大阪府都市計画審議会における
大阪市関連議案について（報告）

大阪都市計画河川の変更について
（第2号 寝屋川南部地下放水路）

令和6年12月20日（金）

説明図

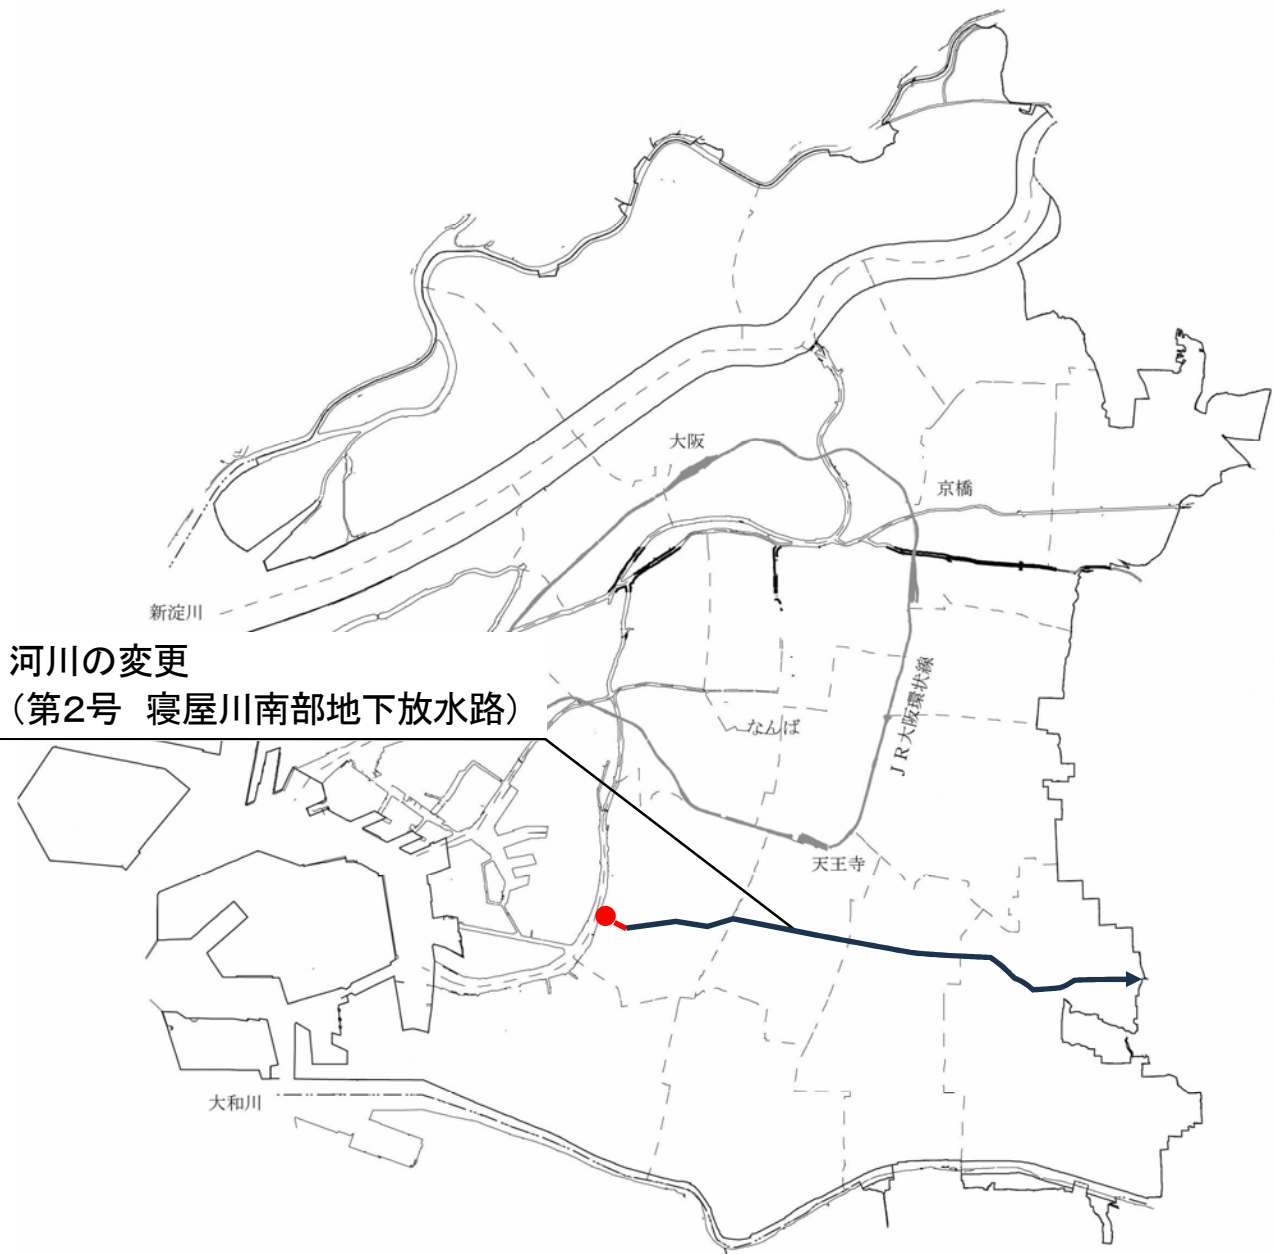
大阪府において、技術基準の改定によりポンプ場施設の規模や配置を再検討した結果、起点、線形、延長及びポンプ場の区域の変更を行うとともに、排水路及び吐口の廃止を行うものである。

- ・ 起点の変更
- ・ 線形の変更
- ・ 延長の変更
 - 変更前 約 8,990m
 - 変更後 約 9,120m
- ・ ポンプ場の区域の変更
 - 変更前 約 15,700 m²
 - 変更後 約 29,800 m²
- ・ 排水路及び吐口の廃止

大阪市西成区南津守一丁目及び南津守二丁目地内
